主な補正内容について

1. 川内原子力発電所の特定重大事故等対処施設の工事計画認可申請については、「原子炉補助建屋等に設置する設備」、「新たに設置する建屋等」、「新たに設置する設備等」の3つに分割しています。

特定重大事故等対処施設の概要図

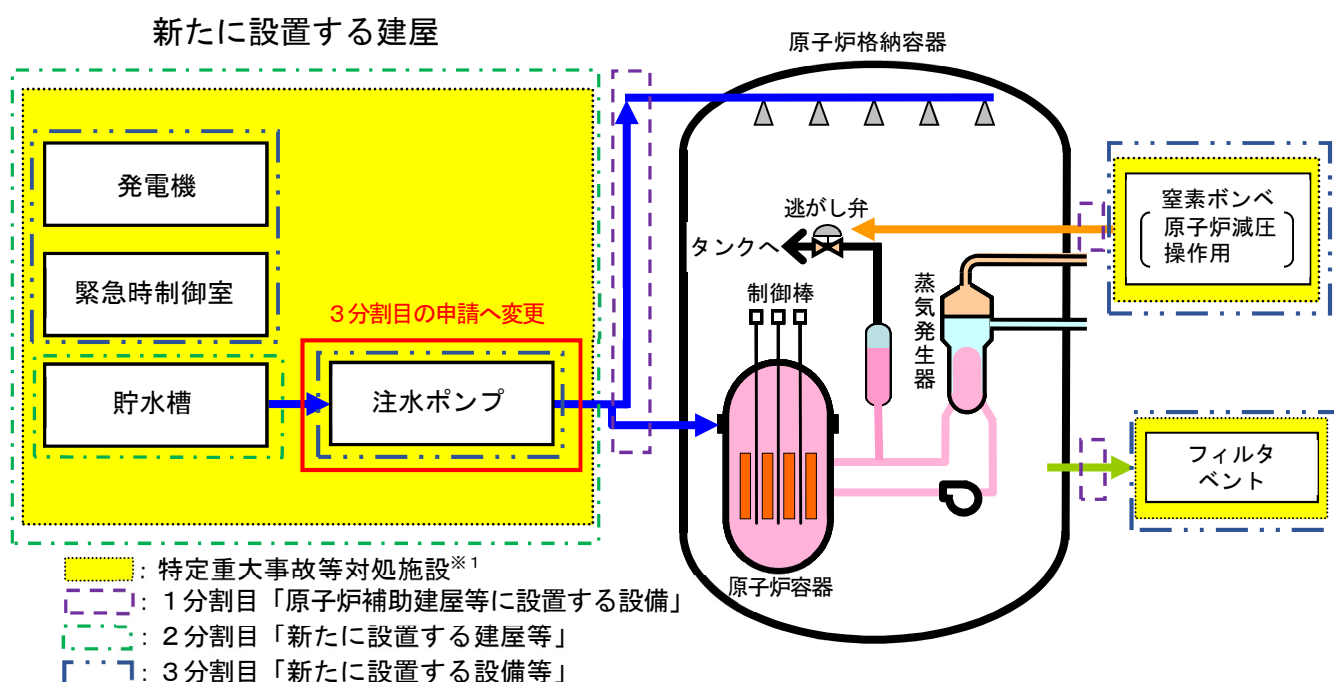
今回、2分割目「新たに設置する建屋等」の申請から3分割目「新たに設置する設備等」の申請へ見直しを行った注水ポンプなどの一部設備等について、3分割目の工事計画認可申請範囲に含めたことに伴い記載の見直し等を行いました。
